FACHÖFFENTLICHE ERGEBNISPRÄSENTATION ÜSIKO PHASE 2

Störfallanalyse: $\Delta 22$ sowie Hinweise zu Brandschutz,
Bodenverflüssigung und naturbedingten Einwirkungen

Braunschweig, 23. Oktober 2024

Schaltschema der bordfesten HRD-Löschanlage für den BETW – Einbauraum vorne

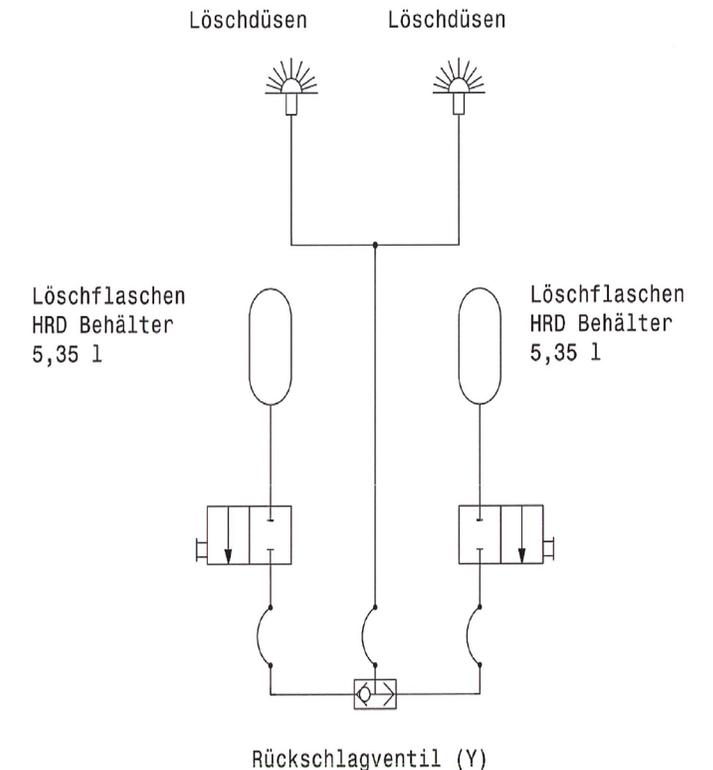
Zum Schutz von Fahrzeugen und Motorbereichen sollten neben bekannten HRD-Löschanlagen auch alternative Löschsyste (mit Wasser bzw. Aerosolen), teilweise wegen ihrer einfacheren Handhabung im Bergbau, eingesetzt werden. Der Nachweis der Löschwirksamkeit der Löschsyste sollte mittels dem neu entwickelten Prüfverfahren (PV) geführt werden, welches dem heutigen Stand von Wissenschaft und Technik entspricht.

2. Nachweisführung der Löschwirksamkeit mittels dem neuen PV SP Method 4912 (Stand von W & T)

- Das neue PV berücksichtigt Wettergeschwindigkeiten von max. 3 m/s. Die maximalen Wettergeschwindigkeiten in befahrenen Strecken betragen jedoch bis zu 6 m/s (EU 284), was durch das neue PV nicht abgedeckt ist.
- Mit Gas oder Feinsprühtechnik arbeitende Löschsysteeme haben bei der offenen Bauweise von Untertagefahrzeugen und den hohen Wettergeschwindigkeiten aufgrund ihrer Strömungsempfindlichkeit Probleme, eine löschwirksame Konzentration aufzubauen.
- HRD-Löschsysteeme mit Pulver haben rasche Wirksamkeit in wenigen Sekunden, sind zuverlässig und sind durch das LBEG anerkannt.
- Auf den Nachweis der Löschwirksamkeit des HRD-Löschsysteems nach dem neuen PV kann aus den o. g. Gründen verzichtet werden, da HRD-Löschsysteeme für diese Einsatzbedingungen nach wie vor Stand von W&T sind.

- Der Wechsel zu einem anderen Löschsystem bringt keinen sicherheitsrelevanten Mehrwert.
- HRD-Löschsysteme sind nach wie vor Stand von W & T, und werden daher weiterhin zum Einsatz kommen.
- Der Hinweis wurde vollumfänglich berücksichtigt.
- Die Sicherheitsrelevanz ist ausgeschlossen. Weiterer Überprüfungs- / Anpassungsbedarf besteht nicht.

Δ22 BRANDSCHUTZTECHNISCHE UNTERSUCHUNG ELEKTRISCH BETRIEBENER FAHRZEUGE (FAHRZEUGBRAND UNTER TAGE) Delta 22, Formblatt 2.1.2.7 (Blatt 138)

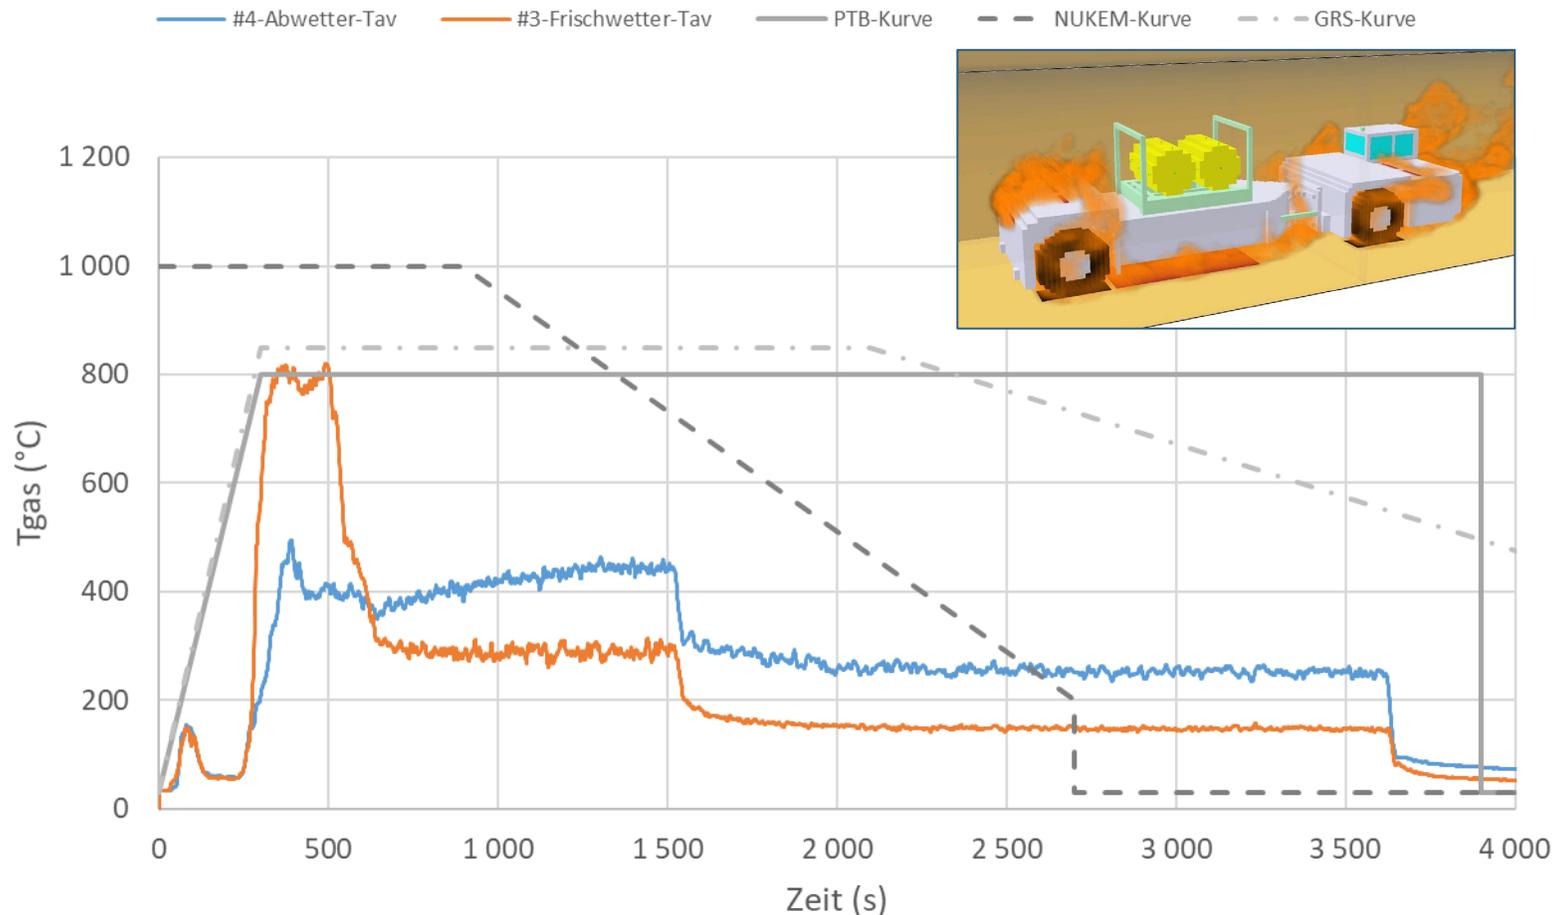
Zusätzliche brandschutztechnische Untersuchung für den elektrischen Betrieb des Transportwagens

- *Validierung der PTB-Kurve als konservative Lastannahme.*
- *Berücksichtigung der Auswirkungen des ventilationsgesteuerten Brandes.*
- Die Umrüstung auf einen batterieelektrischen Einlagerungstransportwagen stellt eine unwesentliche Veränderung dar.
- Die entstehenden Brandgastemperaturen an den Abfallgebinden sind durch die PTB-Kurve abgedeckt.
- Die Auswirkungen des ventilationsgesteuerten Brandes wurden mit berücksichtigt.
- Das Delta wurde vollumfänglich berücksichtigt.
- Die Sicherheitsrelevanz ist ausgeschlossen. Weiterer Überprüfungs-/ Anpassungsbedarf besteht nicht.
